АКТ ОБСЛЕДОВАНИЯ № 2
от «22» января 2021г.

Объекта социальной инфраструктуры (ОСИ)
к паспорту доступности

- 1.1. Адрес объекта: 445004, Самарская обл., г. Тольятти, ул. Матросова, 31;
- 1.2. Наименование предоставляемых услуг: Образование;
- 1.3. Сведения об объекте:

Схема 1-го этажа ГБОУ школы-интерната №3 г.о. Тольятти по адресу: ул. Матросова,31

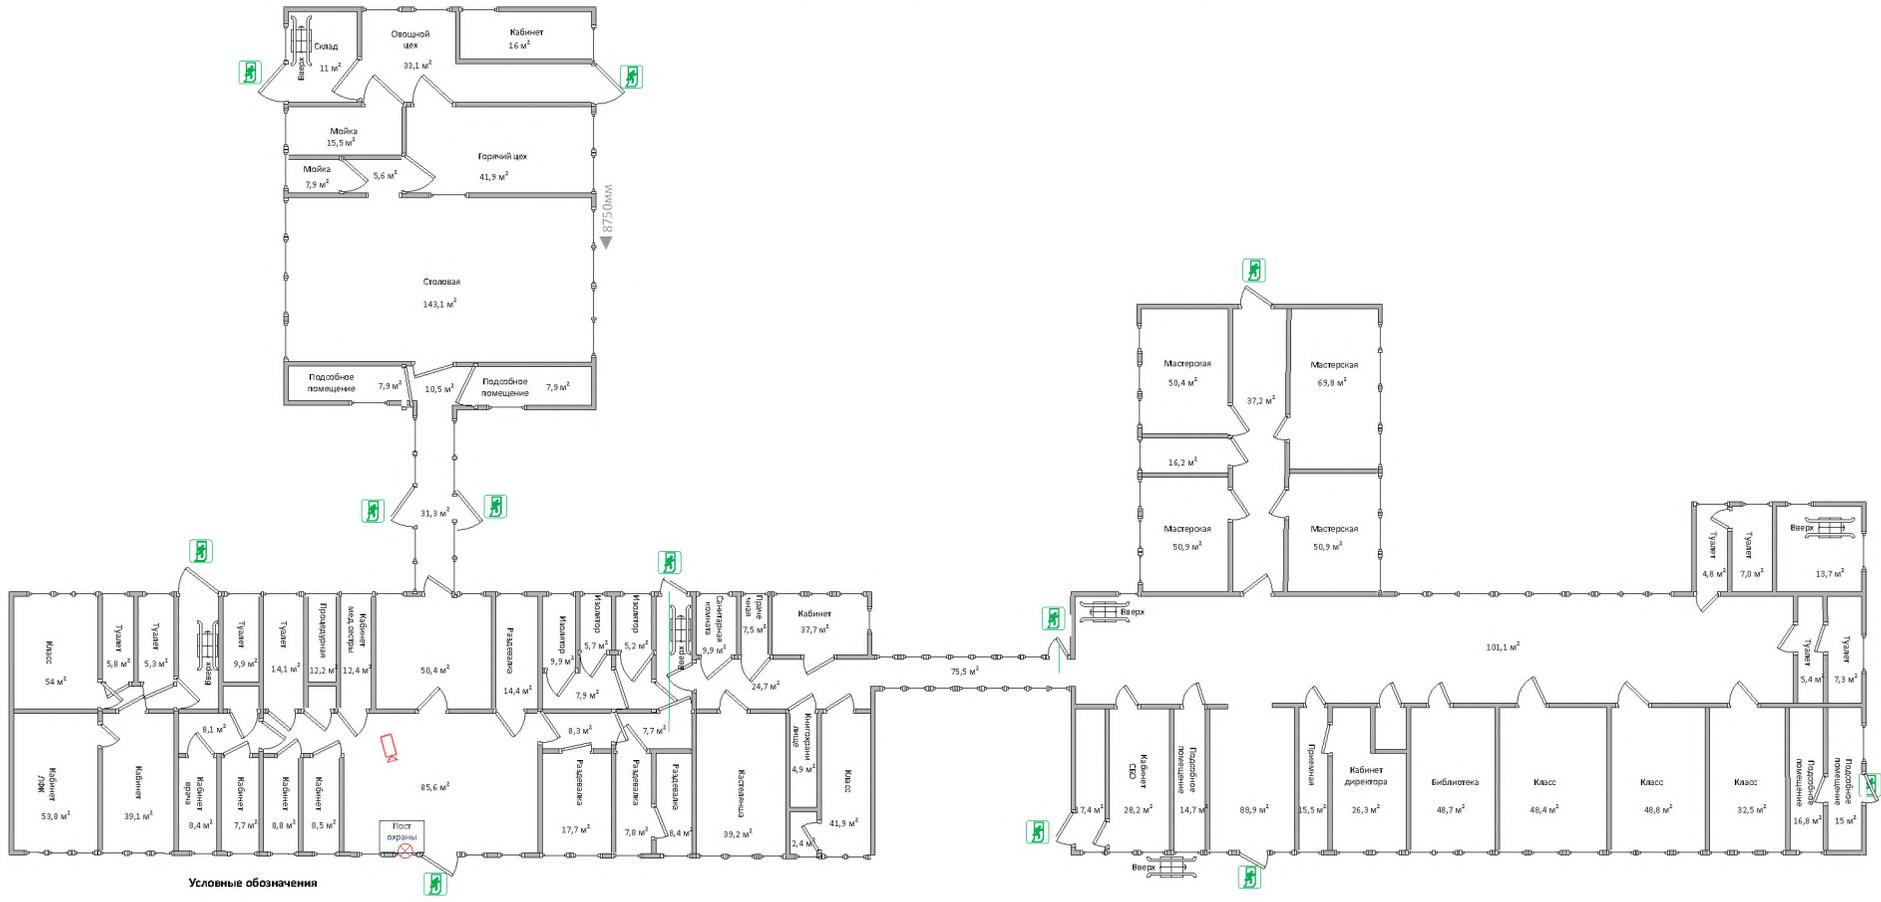
2.2	Пандус (наружный)	Нет					- рекомендовано оборудовать пандус со стороны эвакуационного выхода (46 на плане). Придерживаться п. 5.1.14, 5.1.15 СП 59.13330.2016
